【改善箇所説明図】

パワーステアリング用ポンプ

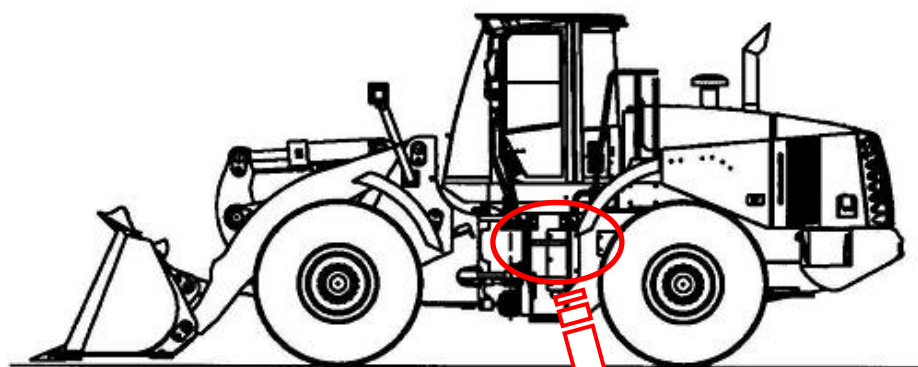
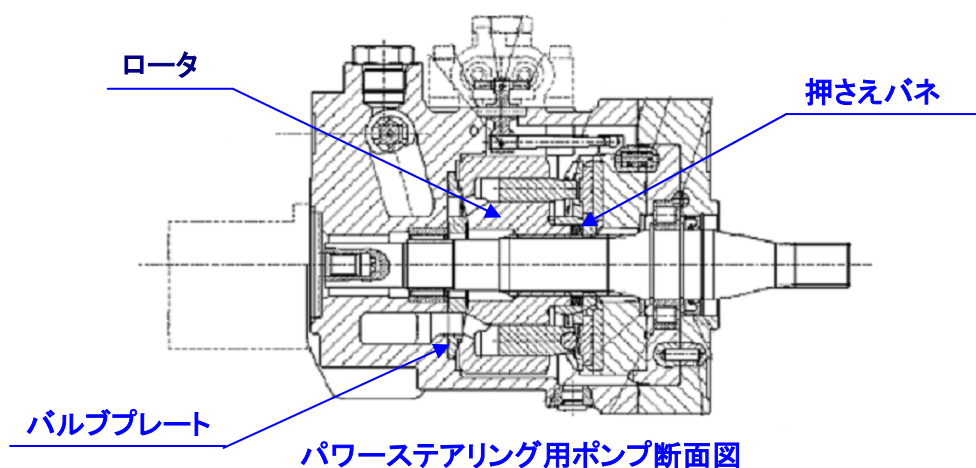
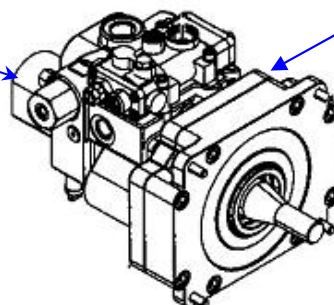
基準不適合箇所

全油圧形パワーステアリング用ポンプにおいて、ロータを押さえているバネにバネ力の弱いものが組み込まれており、また、バルブプレートの形状が不適切なものがある。そのため、連続的にステアリング操作を繰り返すと、作動油がポンプ内部で漏れて吐出量が低下し、ステアリング用の油圧が不足することがあり、最悪の場合、ハンドル操作ができなくなるおそれがある。

改善処置の内容： 全車両、当該ポンプを対策品に交換する。

識別方法：対策品にはOKマークを書いたタグを追加し識別する。
